改善箇所説明図

不具合内容：

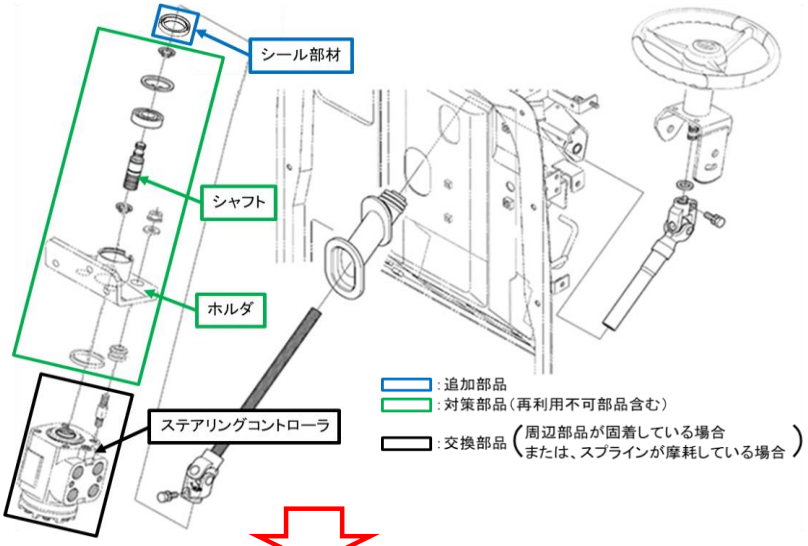
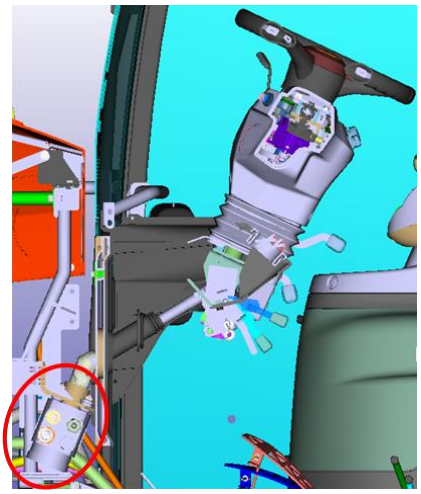
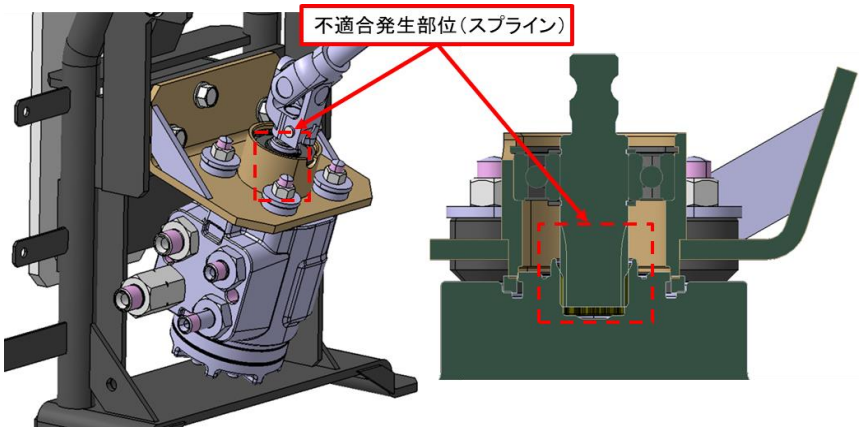
農耕トラクタのステアリングコントローラに付属されるホルダにおいて、水浸入に対する設計が不十分なため、ホルダ内部に水が浸入し、ホルダに接続されるスプラインに錆が発生することがある。
また、振動摩耗に対する設計が不十分なため、錆と振動によりスプラインが摩耗することがある。
そのため、そのまま使用を続けるとスプラインの摩耗が進み、最悪の場合、ステアリングが空転し、ステアリング操作ができなくなるおそれがある。

全車両、水浸入対策としてステアリングコントローラ上部にシール部材を追加し、被水防止カバーを追加したホルダに交換すると共に、振動摩耗対策としてホルダに接続されるシャフトを対策品に交換する。
なお、ステアリングコントローラを含む周辺部品が固着している場合や、ステアリングコントローラのスプラインが異常摩耗している場合には、関連部品を新品に交換する。

※1　交換部品については、改善箇所説明図を参照。
※2　部品準備に時間を要するため、使用者に不具合内容を通知した上で、順次対応する。

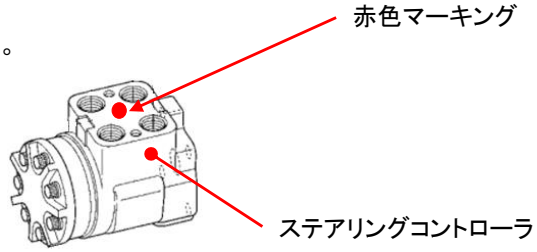
改善後の識別：
右図の場所（ステアリングコントローラ中央）に赤色マーキングを実施する。
